まとめ資料比較表〔技術的能力 1.12 発電所外への放射性物質の拡散を抑制するための手順等〕

柏崎刈羽原子力発電所 6 / 7号炉 (2017.12.20版)	東海第二発電所 (2019.9.18版)	島根原子力発電所 2号炉	備考
<p>比較表において、相違理由を類型化したものについて以下にまとめて記載する。下記以外の相違については、備考欄に相違理由を記載する。</p>			
相違No.	相違理由		
①	<p>島根2号炉は、化学消防自動車、小型動力ポンプ付水槽車及び泡消火薬剤容器又は小型動力ポンプ付水槽車、化学消防自動車、小型放水砲による泡消火を実施。 柏崎6/7は、化学消防自動車単独又は化学消防自動車、水槽付消防ポンプ自動車及び大型化学高所放水車による泡消火を実施。 東海第二は、化学消防自動車、水槽付消防ポンプ自動車及び泡消火薬剤容器（消防車用）による泡消火を実施</p>		
②	<p>島根2号炉は、大型送水ポンプ車にて泡消火薬剤容器から泡消火薬剤を吸引、混合する</p>		
③	<p>島根2号炉は、輪谷湾へのシルトフェンス設置に小型船舶を使用</p>		
④	<p>島根2号炉は、初期対応における延焼防止処置に対して化学消防自動車、小型動力ポンプ付水槽車、小型放水砲及び泡消火薬剤容器による泡消火を実施。 柏崎6/7は、化学消防自動車、水槽付消防ポンプ自動車及び大型化学高所放水車による泡消火を実施</p>		
⑤	<p>島根2号炉は、泡消火薬剤容器内に泡消火薬剤を保管 柏崎6/7は、泡原液備蓄車のタンクに泡消火薬剤を保管</p>		
⑥	<p>島根2号炉は、放水砲による放水開始前に放射性物質吸着材の設置による海洋拡散抑制対策を行うため、放射性物質吸着材は重大事故等対処設備として位置付けている</p>		
⑦	<p>島根2号炉は、緊急時対策本部が大気への拡散抑制の着手を判断し、緊急時対策要員を指揮。 柏崎6/7は、当直副長が大気への拡散抑制の着手を判断し、当直長からの依頼を受けて、緊急時対策本部が緊急時対策要員を指揮</p>		
⑧	<p>設備構成、対応する要員の相違、また、それに起因する所要時間の相違</p>		
⑨	<p>島根2号炉は、燃料プール内燃料体等の著しい損傷時も大気への放射性物質の拡散抑制を実施するため、海洋への放射性物質の拡散抑制を実施</p>

第 1.12-1 図 大気への放射性物質の拡散抑制手順の概要図

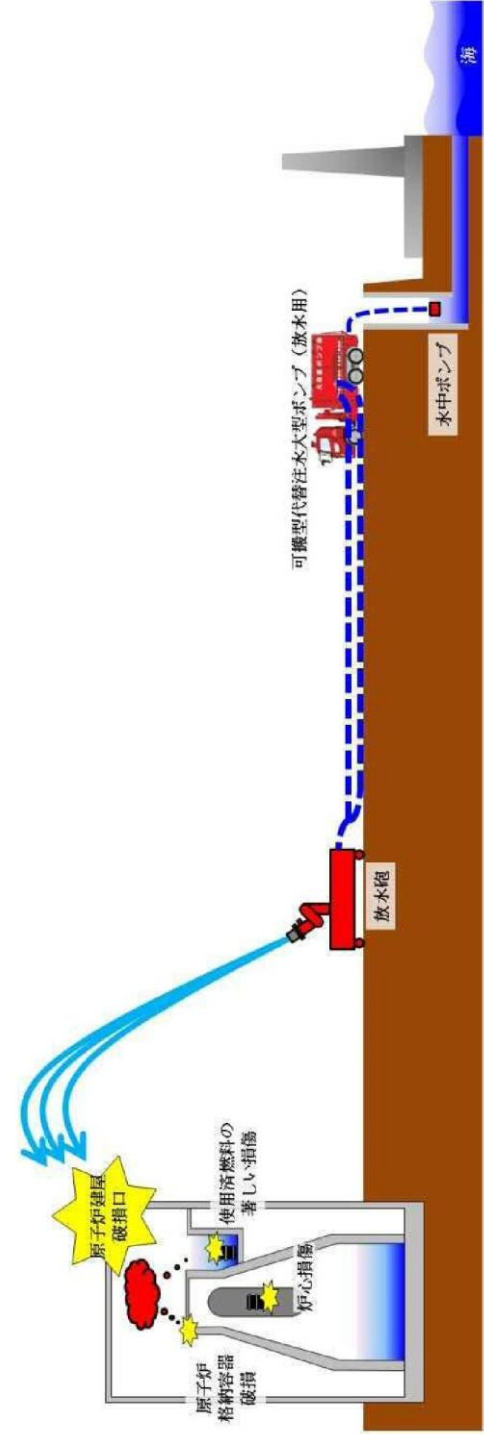
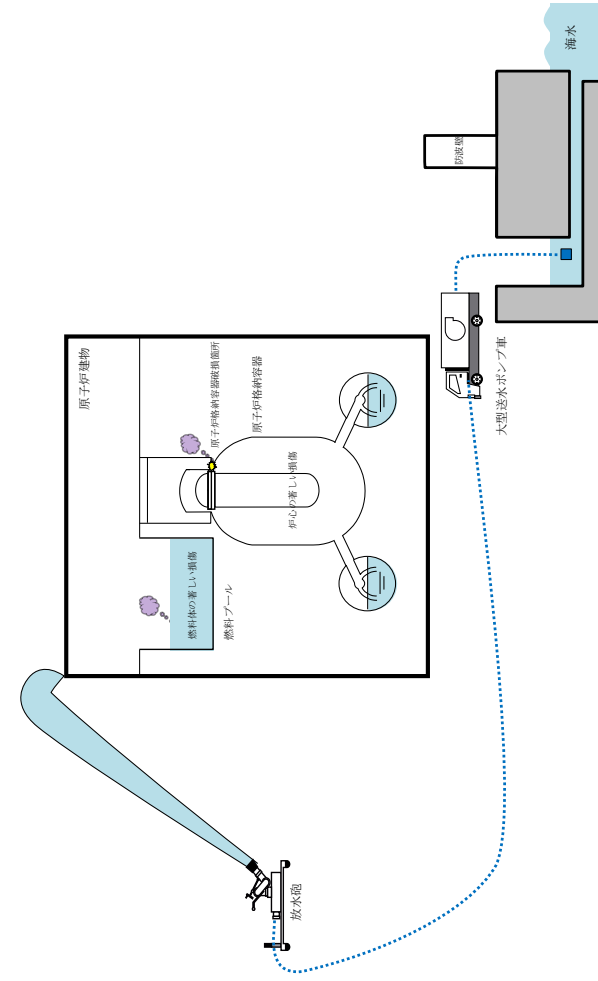
・設備の相違
 【柏崎 6/7, 東海第二】
 設計方針の相違による
 系統構成の相違

第1.12-2 図 大気への放射性物質の拡散抑制 タイムチャート

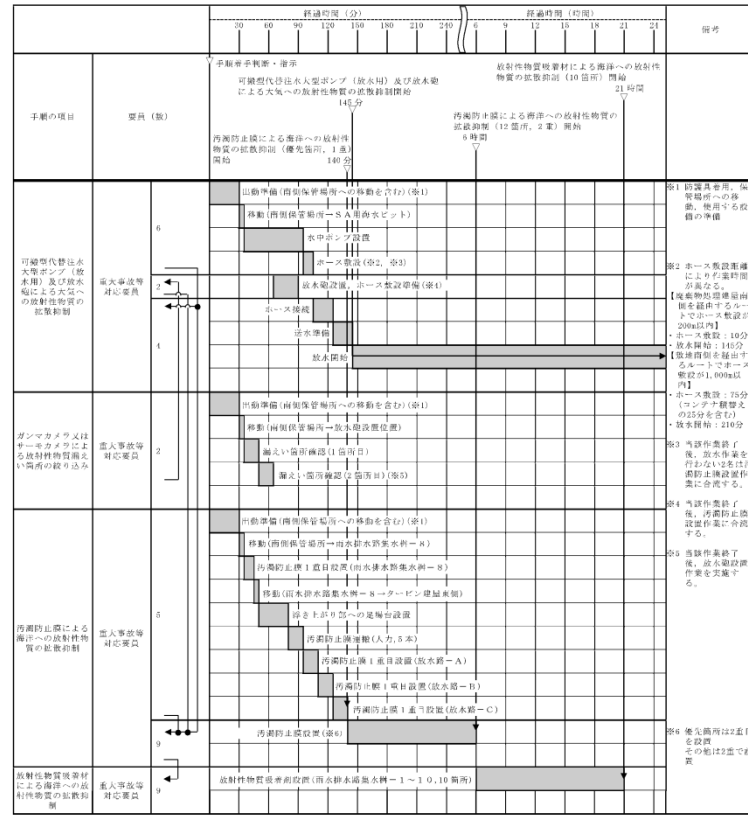
・体制及び運用の相違
【柏崎6/7, 東海第二】
⑧の相違

第 1.12-6 図 汚濁防止膜設置手順の概要図

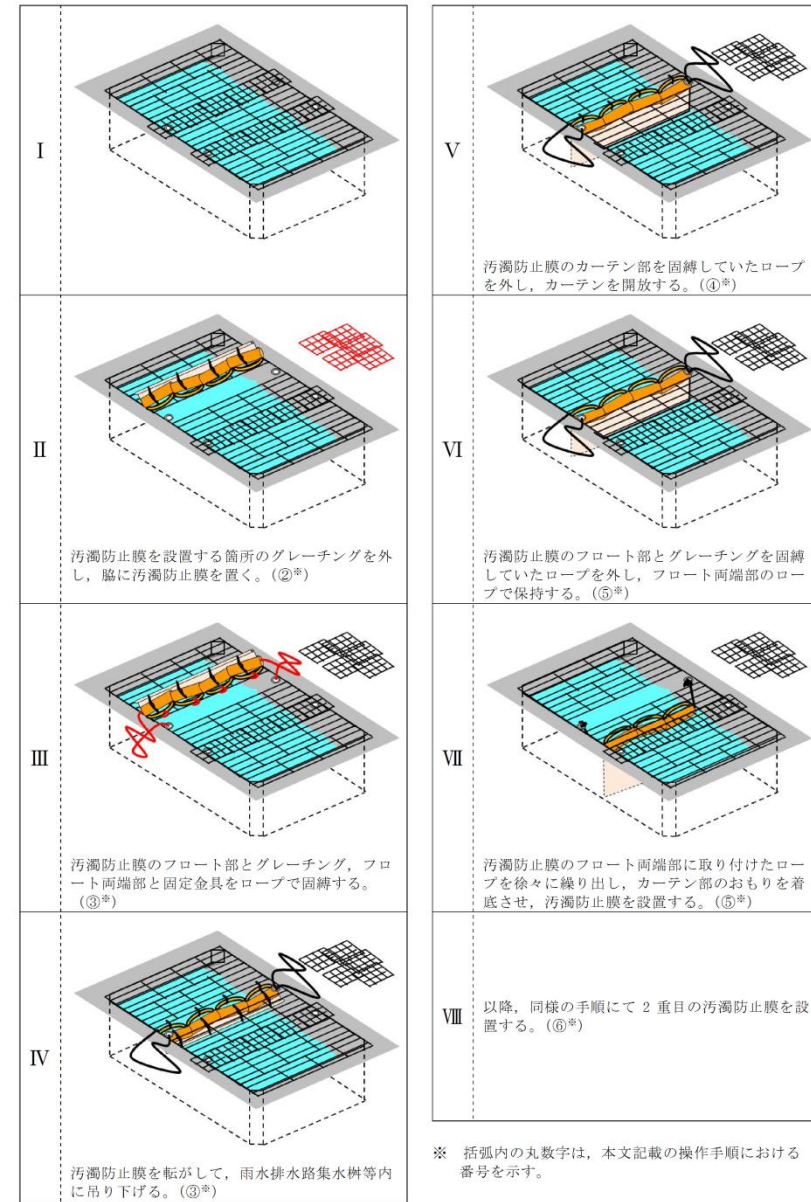
・記載表現の相違
【東海第二】
 島根 2号炉は、
 1.12.2.1(2)b. で設置手順の概要を説明

第 1.12-12 図 航空機燃料火災への対応の概要図

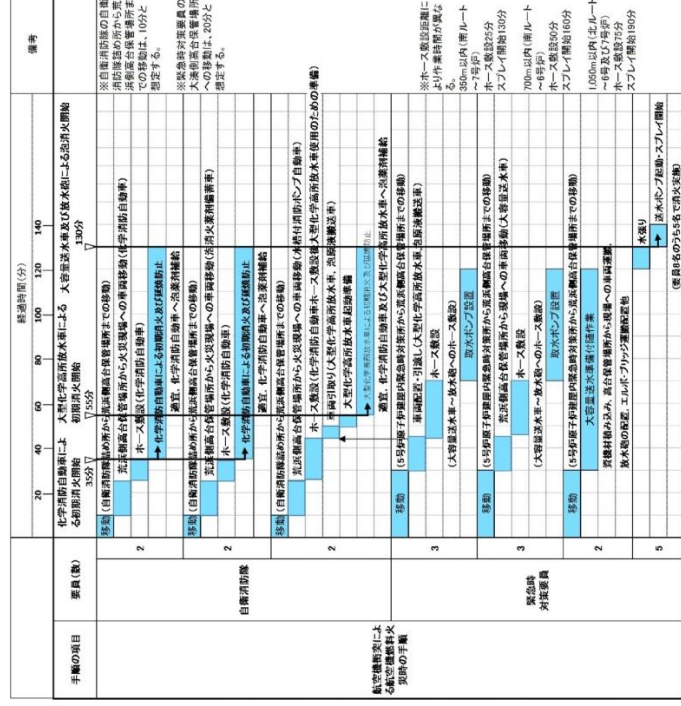
・設備の相違
【柏崎 6/7, 東海第二】
①, ②の相違

第 1.12-13 図 航空機衝突による航空機燃料火災時の手順 タイムチャート (1 / 2)

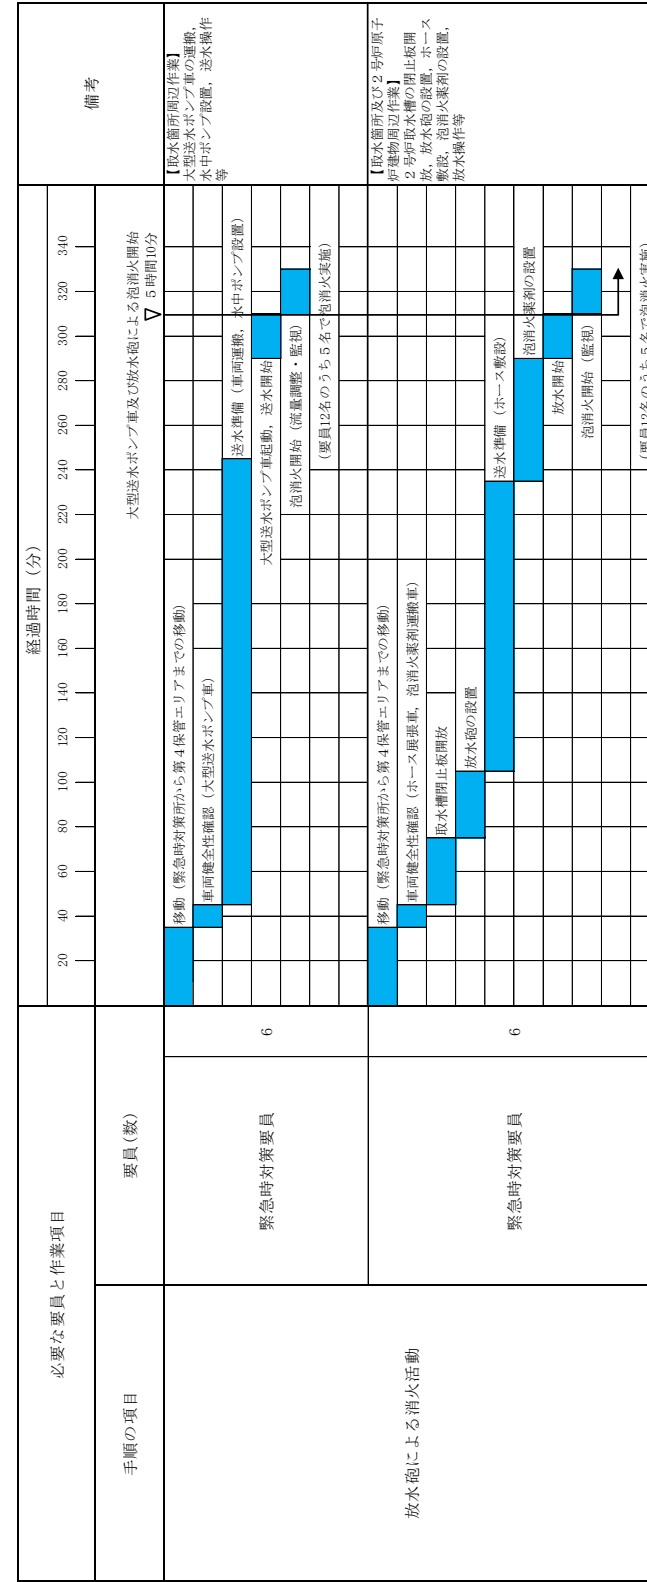
・設備, 体制及び運用の相違
【柏崎 6/7, 東海第二】
①, ⑧の相違

第 1.12-13 図 航空機衝突による航空機燃料火災時の手順 タイムチャート (2 / 2)

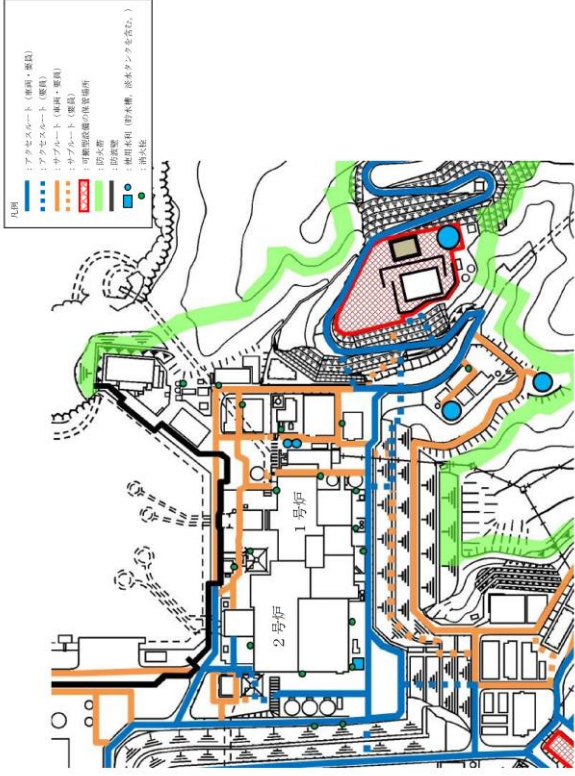
- ・設備, 体制及び運用の相違
- 【柏崎 6/7, 東海第二】
- ①, ⑧の相違
